**Forum mondial de l'harmonisation
des Règlements concernant les véhicules**

Groupe de travail de l'éclairage et de la signalisation lumineuse

**Règlements ONU concernant l'installation : Règlement ONU n° 48
(Installation des dispositifs d'éclairage et de signalisation lumineuse)****Proposition de complément aux séries 06, 07 et 08
d'amendements au Règlement ONU n° 48****Communication des experts du Groupe de travail « Bruxelles 1952 »***

Le paragraphe 6.2.6.1.2 est modifié comme suit :

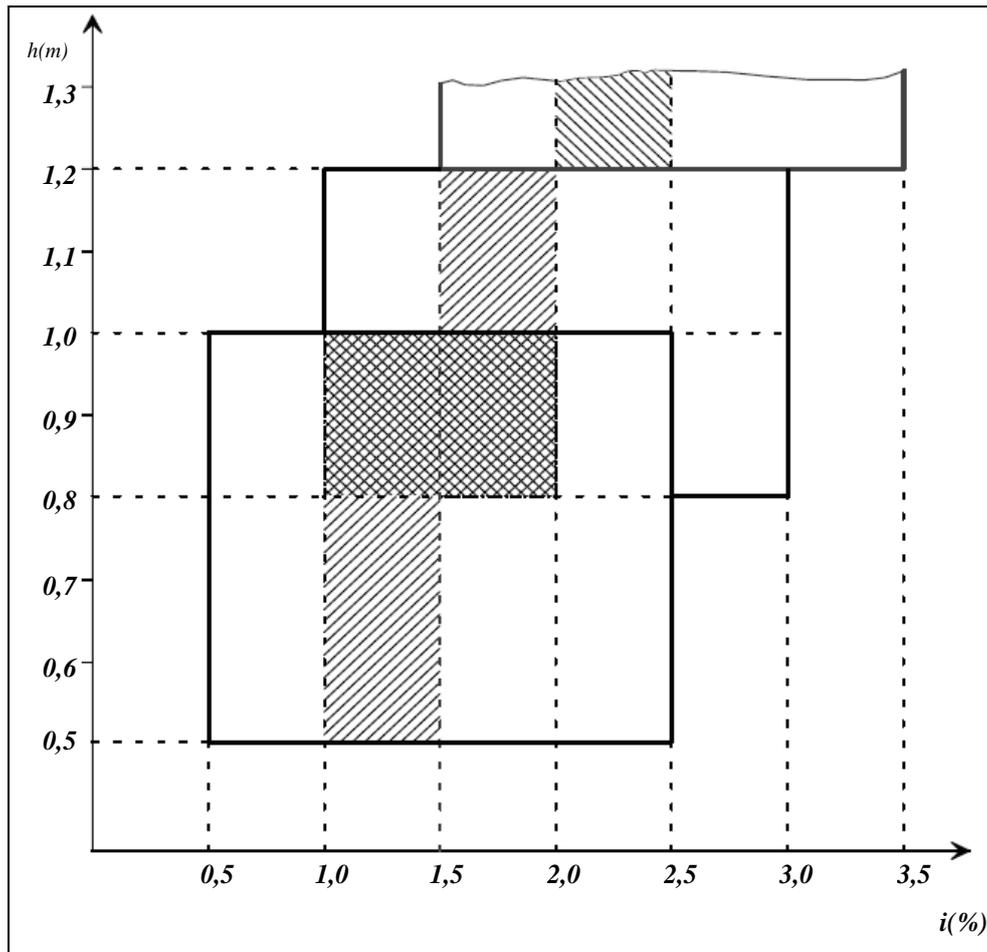
Pour les véhicules de la catégorie **N₂G**, **N₃G**, **M₂G**, **M₃G** (tout-terrain) si la hauteur des projecteurs est supérieure à 1 200 mm, les limites de l'inclinaison verticale de la ligne de coupure doivent être entre : -1,5 % et -3,5 %.

L'orientation initiale doit être entre : -2 % et -2,5 %.
